○国土交通省告示第六百十九号

北九州空港の施設に変更を加えたいので、航空法（昭和二十七年法律第二百三十一号）第五十五条の二第三項において準用する同法第三十八条第三項の規定に基づき、次のとおり告示する。

令和五年六月三十日

第二図 北九州空港

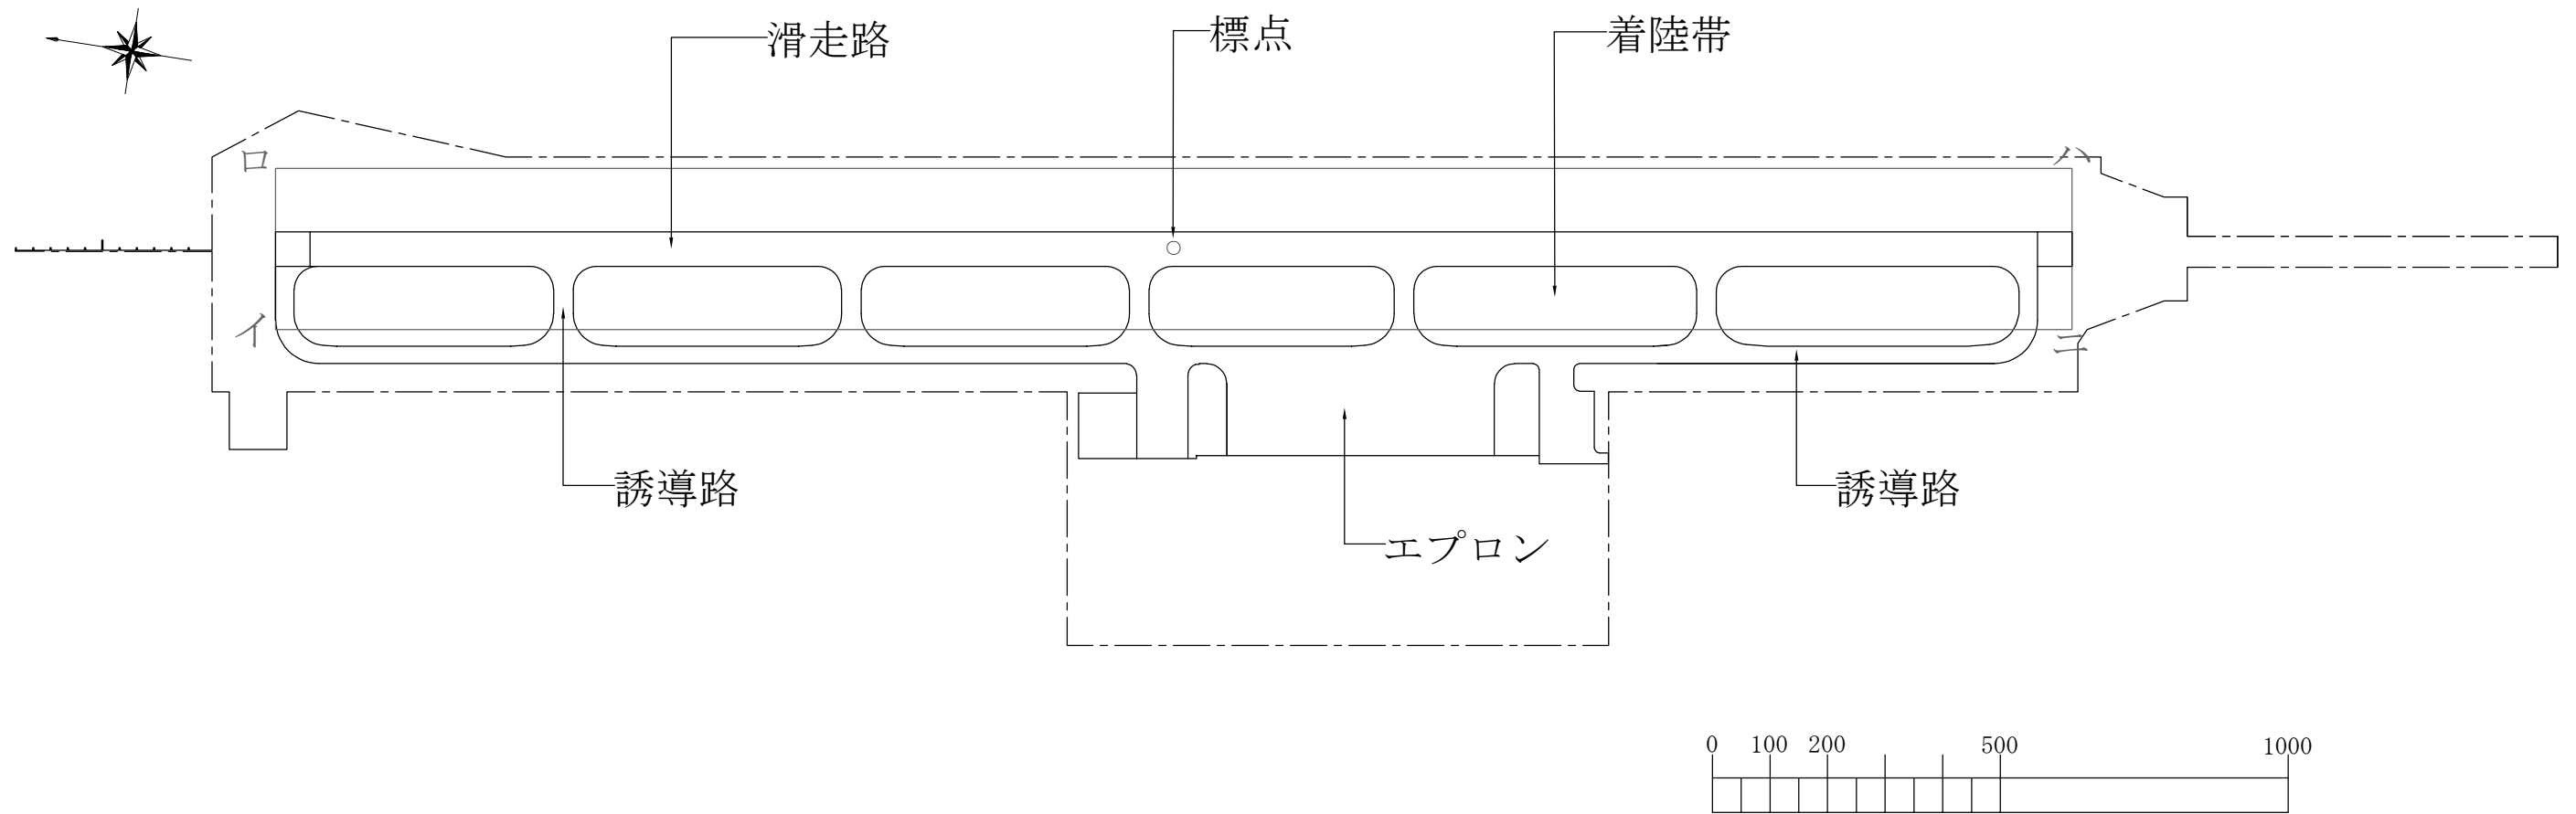
(1) 進入区域 第二図のうち、イ、ロ、へ、ホ及びイ並びにハ、ニ、チ、ト及びハの各点をそれぞれ順次に結んだ線で囲まれた台形の区域

(2) 進入表面 第二図のうち、着陸帯の短辺（イロ及びハニ）に接続し、かつ、水平面に対し上方へ五十分の一のこう配を有する平面であつて、その投影面が進入区域と一致するもの

(3) 水平表面 第二図のうち、空港の標点の垂直上方四十五メートルの点を含む水平面のうち、この点を中心として半径四千メートルで描いた円周（レの線）で囲まれた部分

(4) 転移表面 第二図のうち、進入表面の斜辺（イホ'及びニチ'並びにロへ'及びハト'）を含む平面及び着陸帯の長辺（イニ及びロハ）を含む平面であつて、着陸帯の中心線を含む鉛直面に直角な鉛直面との交線の水平面に対するこう配が進入表面又は着陸帯の外側上方へ七分の一であるものうち、進入表面の斜辺を含むものと当該斜辺に接する着陸帯の長辺を含むものとの交線（イヨ及びニカ並びにロヌ及びハル）、これらの平面と水平表面を含む平面との交線（タヨ、

四 ヨカ及びカワ並びにリヌ、ヌル及びルヲ）及び進入表面の斜辺（イタ及びニワ並びにロリ及びハヲ）又は着陸帯の長辺（イニ及びロハ）により囲まれる部分
